PLAN LOCAL D'URBANISME INTERCOMMUNAL

COMMUNAUTE DE COMMUNES DE VILLEDIEU INTERCOM

Proposition de réponse à l'enquête publique

PERCY EN NORMANDIE : zonage

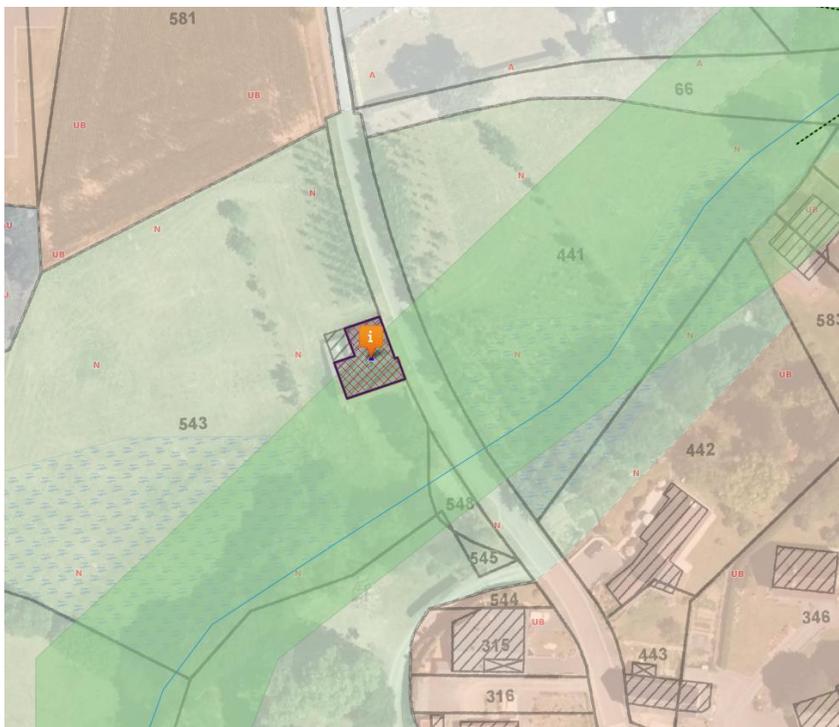
Je suis propriétaire de la parcelle Z 38, 2 bâtiments font l'objet d'un changement de destination, je demande que le 3^{ème} (un ancien pressoir) le soit aussi.

Au regard des caractéristiques du bâtiment et des critères définis dans le cadre du PLUi, la Communauté de communes décide d'ajouter une possibilité de changement de destination sur cette parcelle.
